NOTA ACLARATORIA No.2 A PROCESO DE LICITACIÓN PÚBLICA

"CONSTRUCCIÓN DE EDIFICIO AMDC/AER, CON CÓDIGO N° 1540

Licitación Pública Nacional No. LPuNo-04-AMDC-93-2017

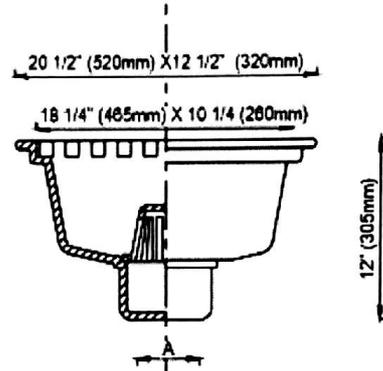
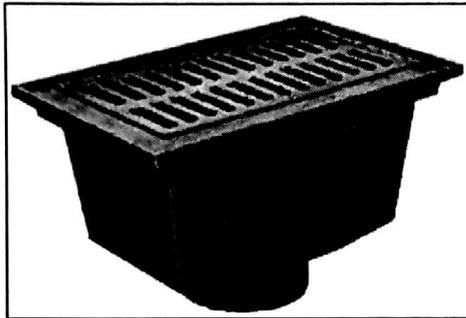
14. Para la losa de techo ¿no tienen considerado instalar coladeras? Ya que en el plano no aparecen ni en el formato de oferta.

R= Utilizar el siguiente detalle de coladeras para los bajantes de aguas lluvias y considerarlo en el costo unitario del bajante

Figura No.1

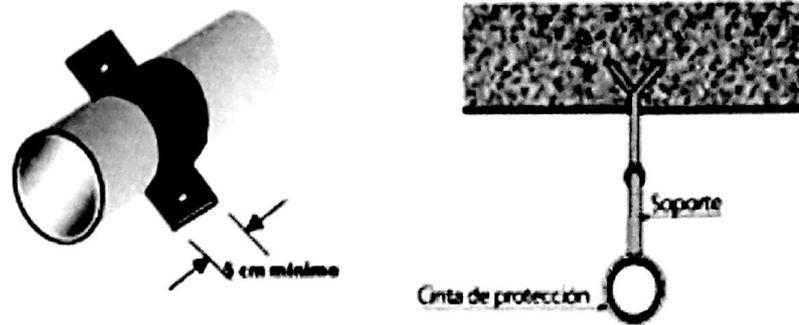
20. ¿la soportería para tuberías debe ser certificada UL?

R= Los soportes consisten en una abrazadera que permita el deslizamiento axial de la tubería y debe tener un ancho mínimo de 5 cm, tal como se muestra en la figura No. 1:

Las tuberías colgadas dentro de cielo falso, sótanos o a la vista, serán sujetas a la estructura con soportes (platinas de 2" x 3/16") especialmente fabricadas de acuerdo al detalle que debe presentar el contratista al supervisor para su correspondiente aprobación. Estos soportes permitirán graduar la pendiente, y deberán cumplir con las recomendaciones técnicas pertinentes al ambiente corrosivo de lugar de uso, de manera que se pueda garantizar su durabilidad.

Las tuberías verticales deberán anclarse cada 2.00 metros, igualmente con abrazaderas que cumplan con las recomendaciones anteriores según el caso y el lugar.
